SOLICITATION AMENDMENT MODIFICATION DE L'INVITATION

Title - Sujet Pumps, Fabricate & Install	
Solicitation No. - N° de l'invitation F1700-130425/A	Amendment No. - N° modif. 002
Client Reference No. - N° de référence du client F1700-130425	Date 2013-08-14
GETS Reference No. - N° de référence de SEAG PW-\$VAN-585-7056	
File No. - N° de dossier VAN-3-36095 (585)	CCC No./N° CCC - FMS No./N° VME
Solicitation Closes - L'invitation prend fin at - à 02:00 PM on - le 2013-09-09	Time Zone Fuseau horaire Pacific Daylight Saving Time PDT
F.O.B. - F.A.B. Plant-Usine: <input type="checkbox"/> Destination: <input type="checkbox"/> Other-Autre: <input type="checkbox"/>	
Address Enquiries to: - Adresser toutes questions à: Mak, Goretti M.	Buyer Id - Id de l'acheteur van585
Telephone No. - N° de téléphone (604) 775-7649 ()	FAX No. - N° de FAX (604) 775-7526
Destination - of Goods, Services, and Construction: Destination - des biens, services et construction:

Modification n°2 - F1700-130425/A

UPPER GUIDE BAR HOLDER (PART No. 319 59 00) COMPLETE WITH NUTS & BOLTS

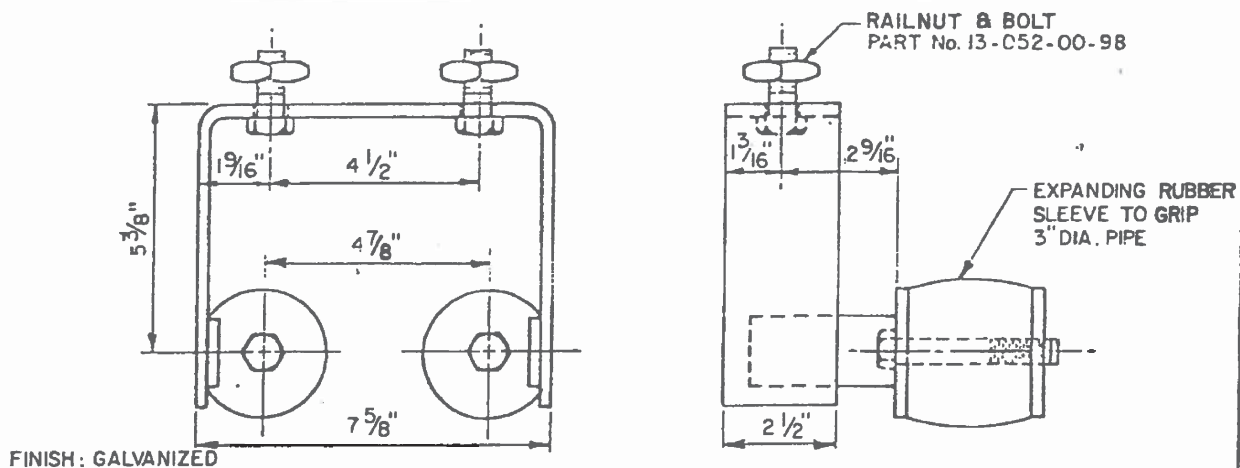
- Q1: Est-ce qu'il faudra des adaptateurs au système de guidage par rail Flygt pour les pompes ABS ou considérera-t-on un remplacement par des rails de guidage ABS?

- Q3: Veuillez confirmer la taille des rails de guidage des pompes existantes (diamètre).
- R3: 3 po
- Q4: Veuillez confirmer la taille de la conduite de refoulement de la pompe Flygt (diamètre).

- R1: Le contrat comprend les nouvelles pompes, l'installation et la mise en service. On acceptera soit des adaptateurs pour le système de guidage par rail Flygt, soit un nouveau système de guidage par rail compatible avec les nouvelles pompes.
